Sanacija prečnega prekopa asf. vozišča pri izgradnji vodovoda oz. el. NN. kablovoda oz. izpustno - prezračevalnega cevovoda

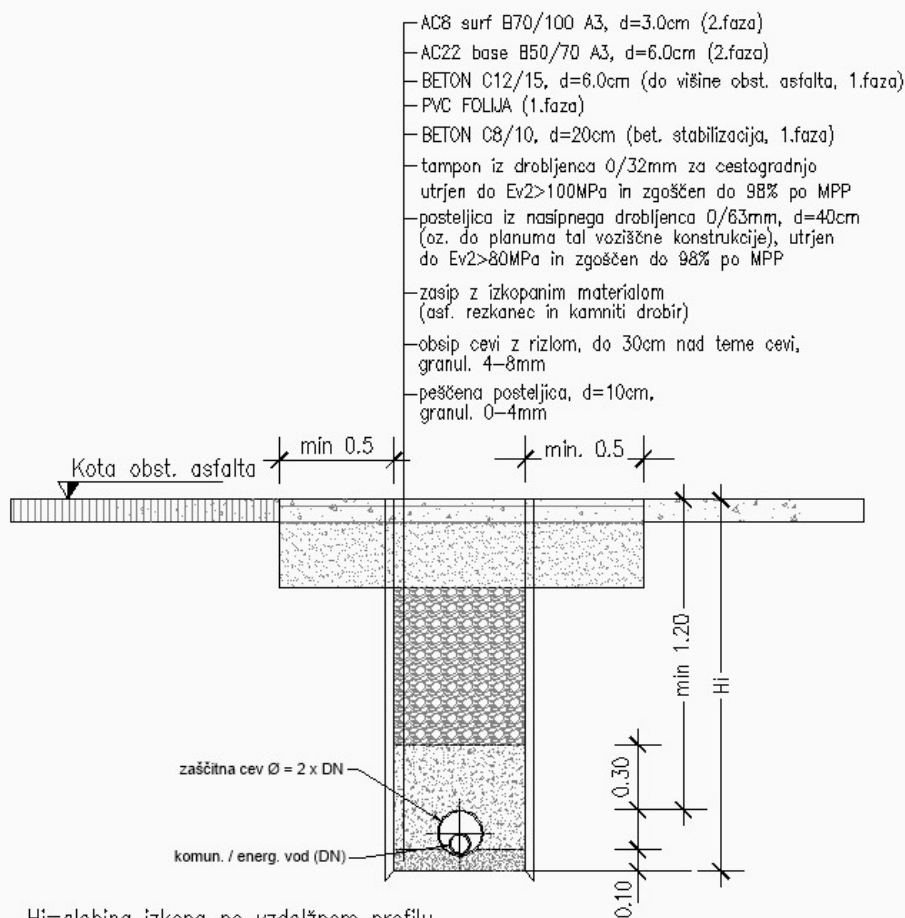
je to mišljena začasna izvedba - prosim za objavo detajla:

1.2.27 "Izvedba prečnega prekopa ceste pri prečkanju s predvidenim vodovodom; bitumenski drobir BD pod asfaltom v deb. 30 cm, položitev PVC folije ali strešne lepenke z ravno zgornjo površino. Zabetoniranje nad slojem PVC ali strešne lepenke do višine obst. asfalta." m2 72,00

Gre za sanacijo prekopa asfaltne cestišča z betonsko stabilizacijo pred ponovnim asfaltiranjem. Detajl spodaj.
